東海第二発電所 審査資料	
資料番号	PS-2-1（抜粋版）
提出年月日	2021年2月8日

## 東海第二発電所

設置許可基準規則等への適合性について

補足説明資料

第 1.1 図 **耐圧強化ベント** 及び特重 / S A 兼用の格納容器圧力逃がし装置概略系統図

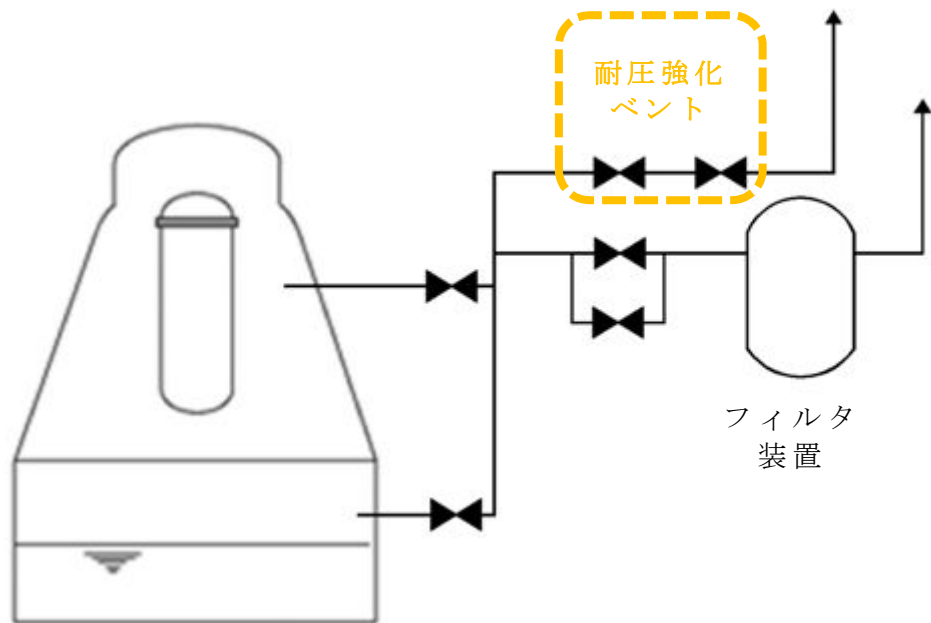
格納容器圧力逃がし装置の特重／S A 兼用化に伴い、格納容器逃がし装置は、特重要件を踏まえて信頼性を高めた設備としていることから、機能喪失する可能性は非常に低い。(第 1.1 図，第 1.2 図参照)

第 3 図 耐圧強化ベント廃止方法

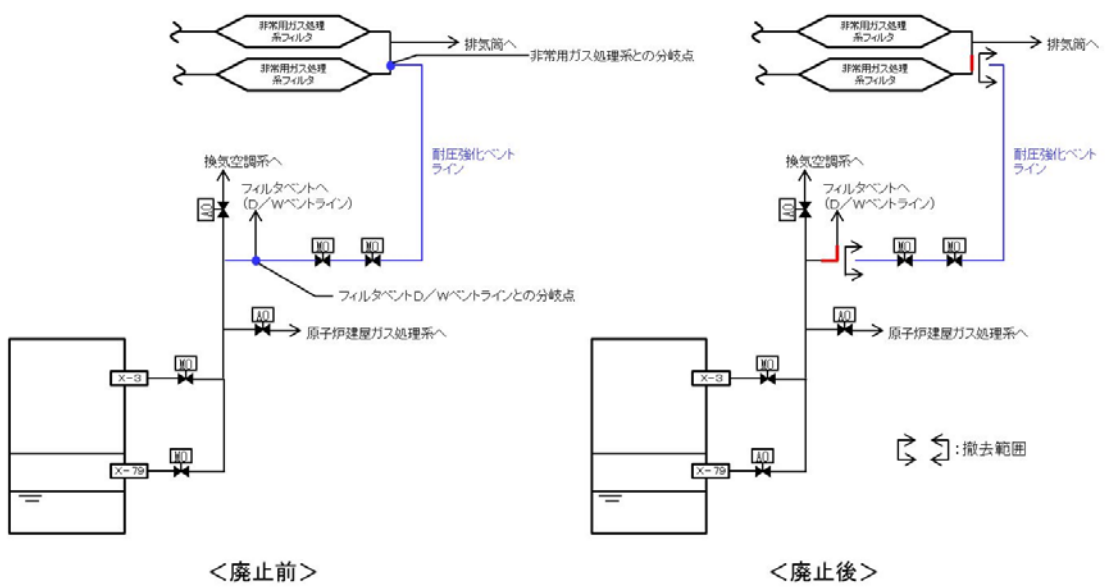
- ・耐圧強化ベントの上流（格納容器圧力逃がし装置 D / W ベントラインとの分岐点）及び下流（非常用ガス処理系との合流点）近傍で耐圧強化ベントラインを切断する。
- ・格納容器圧力逃がし装置 D / W ベントライン及び非常用ガス処理系側の切断面を含む継手をそれぞれエルボと直管に取り替える。(第 3 図参照)
- ・耐圧強化ベント放射線モニタを廃止とする。(第 2 図参照)
